dotyczy: postępowania prowadzonego w trybie podstawowym – art. 275 pkt 1 ustawy Pzp poniżej równowartości 5.538.000 euro na prace konserwatorskie związane z odbudową Pomnika Wolności: część 1 – odbudowa Pomnika Wolności, część 2 – budowa historycznej bramy.

Zamawiający, działając na podstawie art. 284 ust. 1 ustawy z dnia 11 września 2019 r. Prawo zamówień publicznych informuje, że w niniejszym postępowaniu wniesiono następujące pytania:

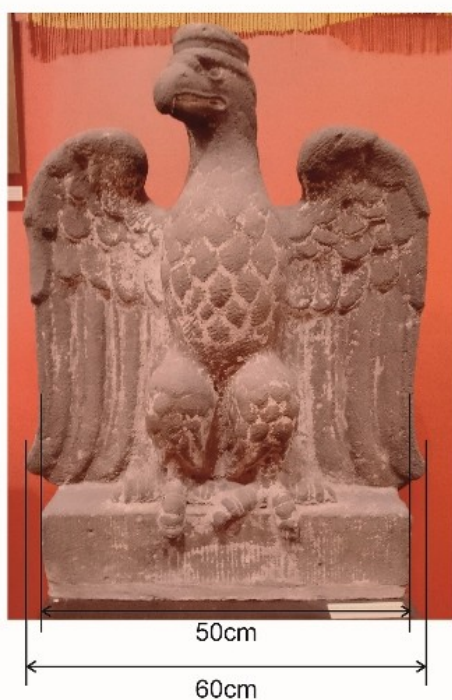
Prosimy o uzupełnienie dokumentacji projektowej w zakresie granitowych elementów do odtworzenia fontanny z pomnikiem. Projekt zakłada odtworzenie Orła wieńczącego fontannę oraz inne brakujące elementy. Prosimy o udostępnienie szczegółowych rysunków brakujących elementów do odtworzenia wraz z wymiarem. Czy zamawiający jest w posiadaniu odlewu rzeźby orła? Z jakiego materiału ma być wykonana rzeźba?

Zamawiający informuje, że nie posiada dokumentacji w zakresie elementów granitowych do odtworzenia pomnika. Zgodnie z dokumentacją projektową załączoną do postępowania, obiekt należy odtworzyć z istniejących elementów, które są w posiadaniu Zamawiającego. Nowymi elementami pomnika, które potencjalny Wykonawca będzie musiał wykonać od podstaw, są niecka fontanny, pomieszczenie techniczne obsługujące fontannę, instalacje oraz oświetlenie obiektu.

Ponadto informuje, że nie posiada szczegółowych rysunków orła zwieńczającego pomnik oraz innych brakujących elementów tj. tablicy pamiątkowej. Rzeźbę zgodnie z dokumentacją należy odtworzyć na podstawie archiwalnych zdjęć oraz materiałów. Zamawiający nie posiada odlewu rzeźby orła, natomiast informuje, że na stanie Muzeum Regionalnego im. Dzieci Wrzesińskich we Wrześni znajduje się figura orła, która znajdowała się na pomniku i w oparciu o którą, należy wykonać rekonstrukcję elementu docelowego.

Poniżej orientacyjne parametry elementów do odtworzenia:

Orzeł - wysokość ok. 73 cm, szerokość ok. 60 cm, wykonać z piaskowca,

h73cm

Tablica pamiątkowa – wysokość 70 cm, szerokość 67 cm, grubość 3 cm, wykonać z granitu (granit impala), litery grawerowane koloru złotego, tablica przykręcana na dwie śruby zwieńczone gniazdami. Wszystkie koszty związane z odbudową pomnika oraz odtworzeniem brakujących elementów, należy z uwzględnić w odpowiednich pozycjach kosztorysu ofertowego.
